**Projeto de Integração do Rio São Francisco
com Bacias Hidrográficas do Nordeste Setentrional**

ATO – Acompanhamento Técnico das Obras

ESTAÇÃO ELEVATÓRIA 1610 – EBI-1 ***ANÁLISE DA COMPATIBILIDADE DO BLOCO DE*** ***APOIO***

885-MIN-ISF-NT-A0224

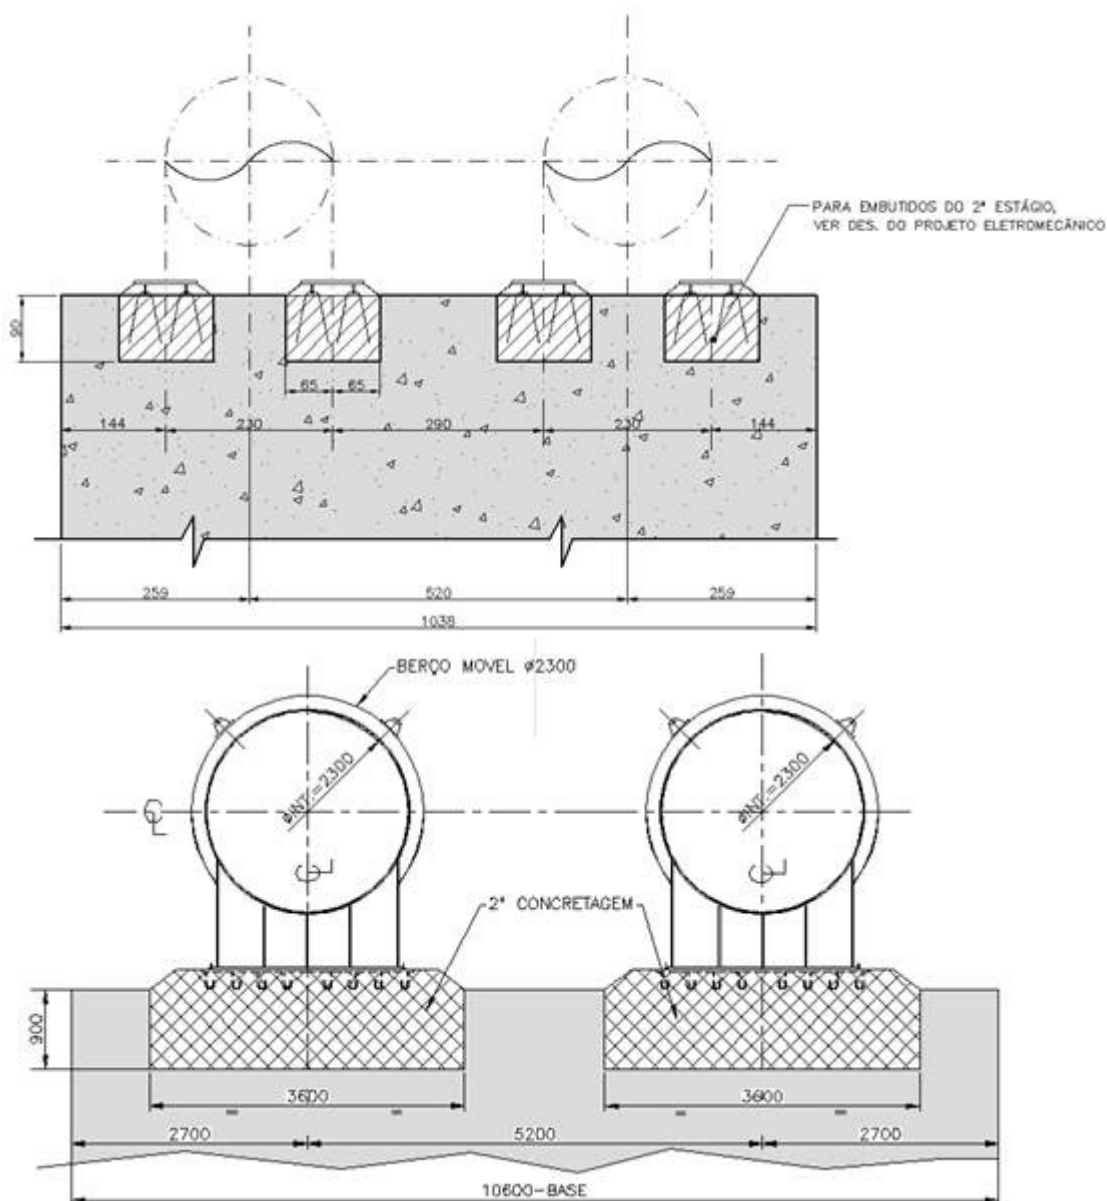
Na EBI-1, o projeto civil do bloco de apoio da elevação 341,23, apresenta detalhes e berços diferentes do projeto eletromecânico.

No primeiro desenho o bloco apresenta 4 bloquetes de espera, enquanto no segundo apenas 2 são apresentados. A dimensão da largura do bloco também não bate, no projeto civil a largura é 1.038 cm e no eletromecânico 1.060 cm (Informamos que a base do bloco já está concretado, conforme projeto civil).

Qual o detalhamento correto?

Vale lembrar que projeto de armação está conforme o projeto civil. Caso seja adotado o detalhamento do projeto eletromecânico, o projeto de armação deverá ser adequado.

- 1) Conforme comentado anteriormente, os detalhes dos apoios das tubulações apresentados no Projeto Executivo elaborado pela Engecorps são meramente ilustrativos. O projeto das tubulações, juntas, acoplamentos, acessórios e apoios é de total responsabilidade do Fabricante, conforme Especificação Técnica e notas constantes nos desenhos de projeto. Sugerimos verificar tal assunto junto à Gerenciadora e ao Fabricante. Além disso, eventuais adequações entre o projeto da Engecorps e do Fabricante poderão ser realizadas pela Supervisora.
- 2) Lembramos também que ajustes desta natureza são corriqueiramente feitos na obra, quando da instalação dos equipamentos. Desta forma, de posse dos documentos dos fabricantes, tais ajustes podem ser desenvolvidos na forma de ATO, se assim a Construtora desejar.
